**Direction Départementale
des Territoires
et de la Mer**

Objet : Dossier de demande d'autorisation environnementale – Contribution à l'instruction
Projet de parc éolien Vents des Closiaux – Poligné (35)
N°AIOT : 0100293199

Avis préliminaire quant à la recevabilité de la demande de DEP

Figure 79 : Schémas des différents gabarits d'éolienne envisagés

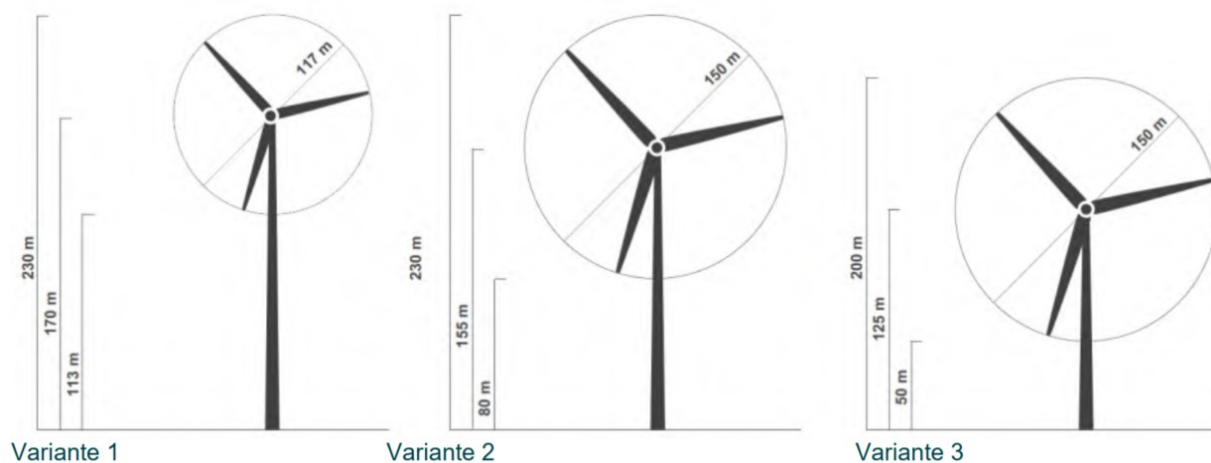
1. **Raison Impérative d'Intérêt Public Majeur** : Celle-ci est présumée puisqu'il s'agit d'un projet de parc éolien ([Article L411-2-1](#), C.Env)
2. **Aucune autre solution satisfaisante** : La zone d'implantation retenue pour le projet se trouve en enjeu fort vis-à-vis des risques d'atteintes aux chauves-souris et à leurs habitats (*carte d'alerte des risques encourus par les chiroptères, du Groupe Mammalogique Breton*). Cependant, l'Ille-et-Vilaine étant un territoire contraint (contraintes environnementales, patrimoniales, techniques, etc), les possibilités d'implantation sont limitées dans tout le département. Sur les trois variantes proposées, c'est la variante n°3 qui a été retenue en raison, sensiblement la même que la variante n°2 si ce n'est que la hauteur du moyeu est réduite de 80 m à 50 m pour des raisons d'emprise paysagère, mais par conséquent c'est également la garde au sol qui est plus basse de 30 mètres, augmentant les risques de collision pour les espèces de moyen vol, bien que la recommandation d'une garde au sol minimale de 30 m reste respectée. On peut questionner ici le choix d'avoir fait primer le volet paysager sur le volet biodiversité.
